Réf TA : n°E1600025/69

### 5.1. AVIS DE L'AUTORITE ENVIRONNEMENTALE EN DATE DU 15 FEVRIER 2016

**Point 1 " Une vue éloignée des abords du projet depuis les différents monuments d'intérêt aurait également pu figurer dans cet état des lieux paysager et patrimonial"**

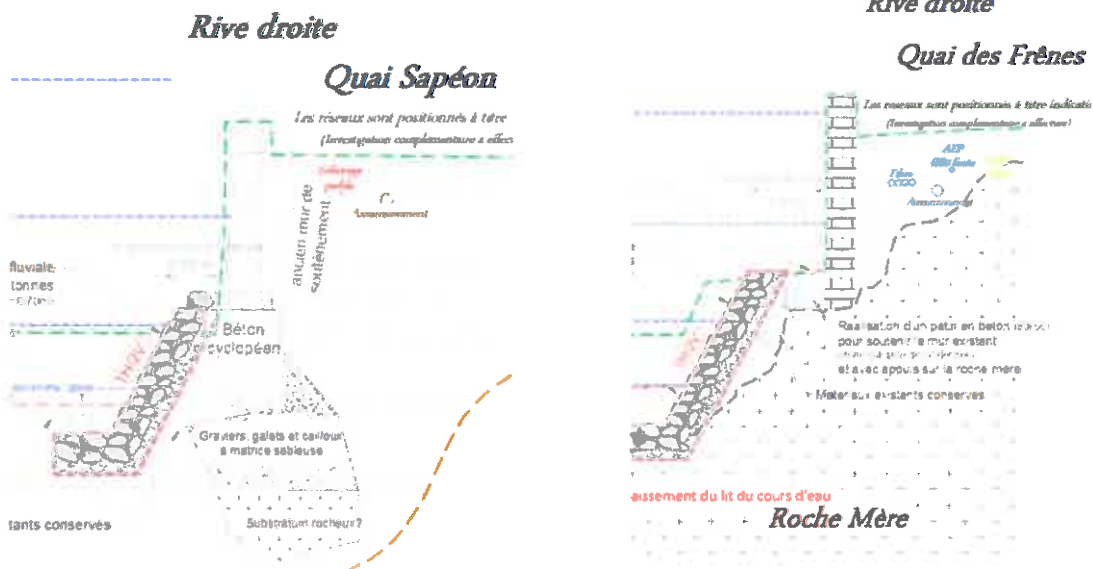
**Point 2 - "On peut regretter que l'ambition d'une continuité de murs maçonnés sous la ville soit abandonnée au profit du maintien des enrochements du projet initial"**

Les aménagements réalisés en pied d'ouvrage doivent assurer :

- La stabilité de l'ouvrage, butée créée en pied de quai des Frênes
- La protection contre l'érosion de berge (enrochements)

Pour assurer les mêmes conditions de protection de l'ouvrage, il faudrait impérativement créer des parois clouées en béton projeté qu'il conviendrait d'habiller par des pierres de parement avec les contraintes suivantes :

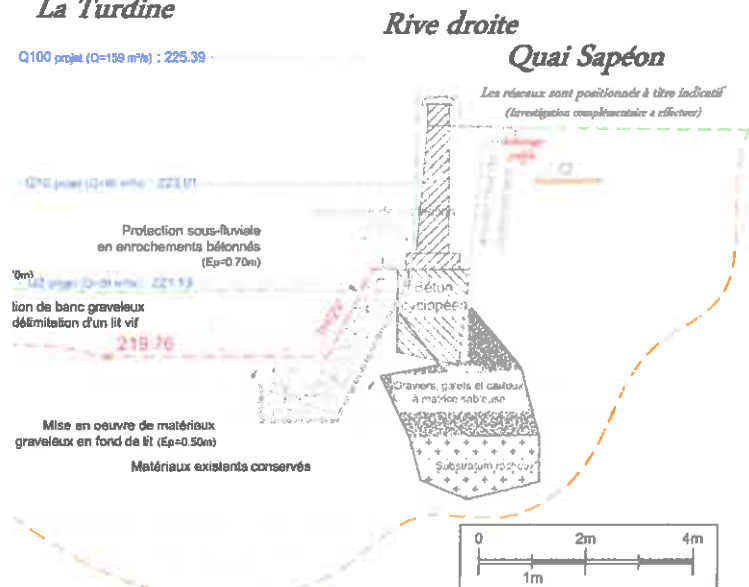
**Point 4 -** " Au niveau du quai Sapéon, il serait opportun de prolonger la banquette au niveau supérieur de la longrine qui permet de supprimer le collier de rocher posés, ceci afin d'avoir une finition nette du pied du mur."

La coupe type présentant les aménagements au droit du Quai Sapéon laisse apparaître un rang de blocs au niveau médian de la longrine du mur.

Ce figuré correspond à l'incertitude du maître d'ouvrage quant à la forme du béton cyclopéen. Le figuré de la coupe type est issu des plans d'exécution du mur du Quai Sapéon transmis par la mairie de l'Arbresle. Toutefois un béton cyclopéen étant par définition un amalgame de béton et de blocs de roche, la régularité géométrique de celui-ci reste incertaine.

Cette prescription ne pourra donc être prise en compte que lors de la phase chantier, où le maître d'œuvre veillera à conserver un niveau régulier de la banquette par rapport à la longrine du quai Sapéon sur l'ensemble de sa longueur.

Carte 3 : Zones inondables en état actuel

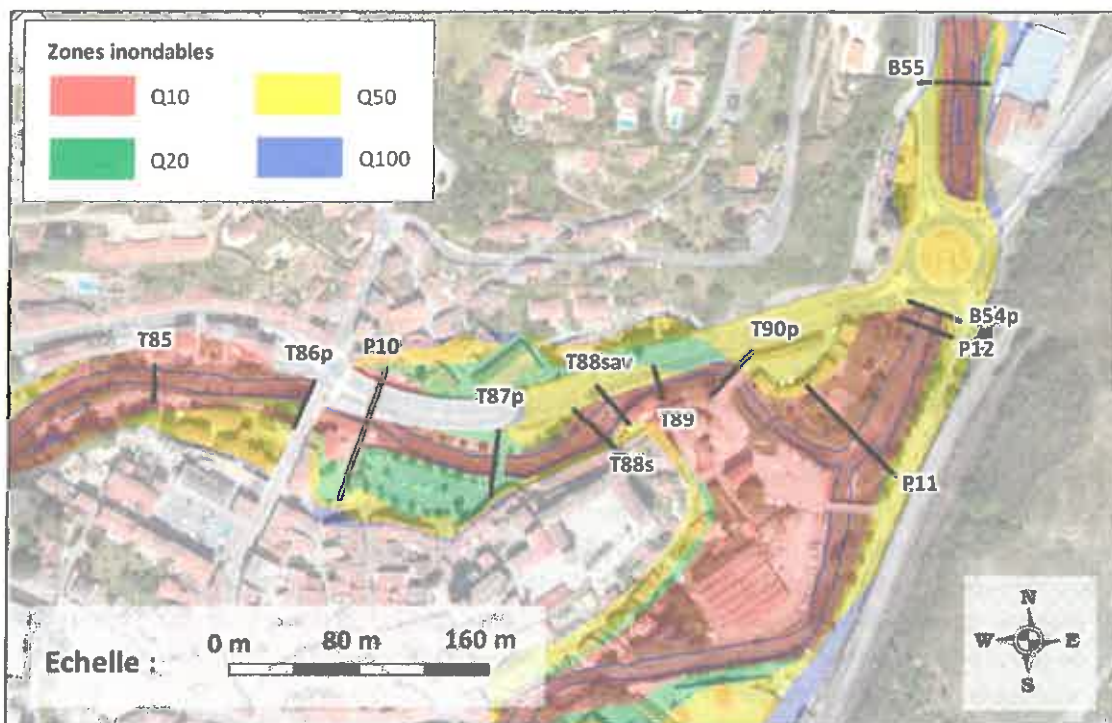
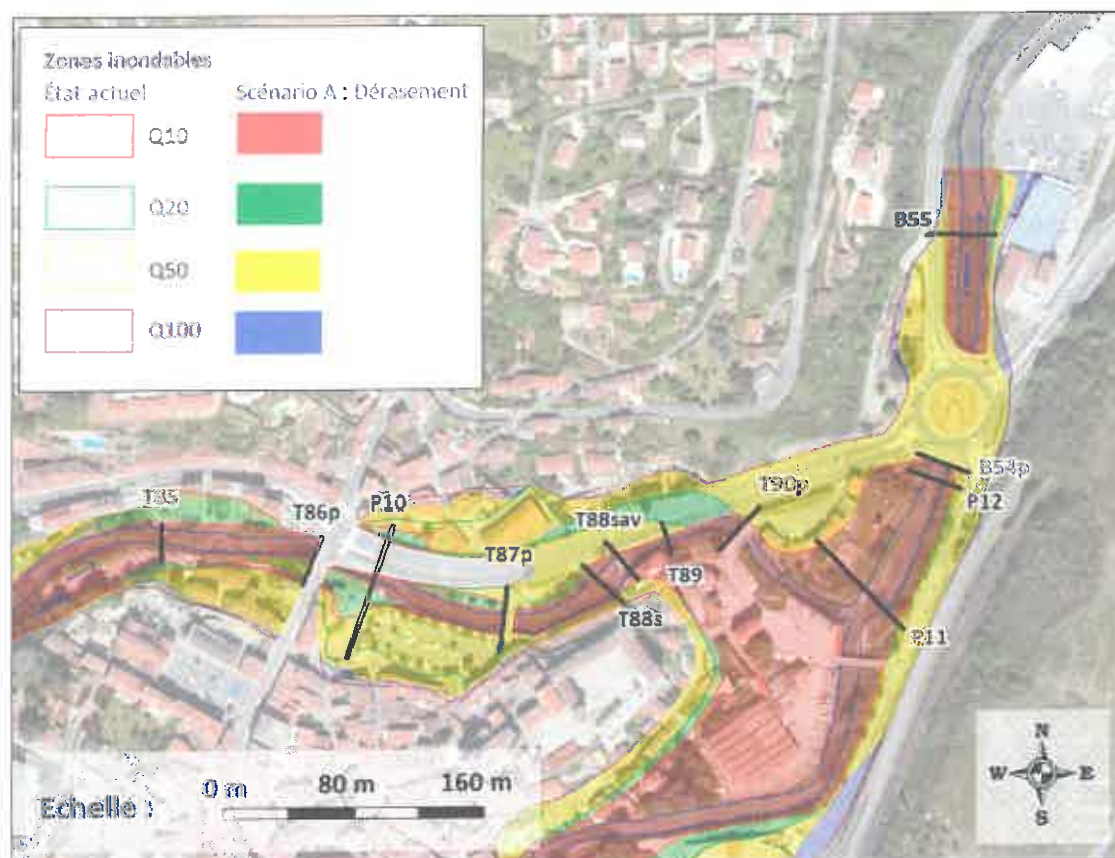
**Concernant la cartographie des zones inondable avant et après aménagement :**

Les cartes ci-dessous sont issues de la modélisation hydraulique des écoulements réalisées lors de l'étude de faisabilité du dérasement du seuil Sapéon « Eau & Territoires – Octobre 2013 ». Les zones inondables sont représentées en l'état actuel (carte 3), et modélisées dans le cas du dérasement du seuil Sapéon (carte 5).

Carte 5 : Zones inondables pour le scénario A de dérèglement
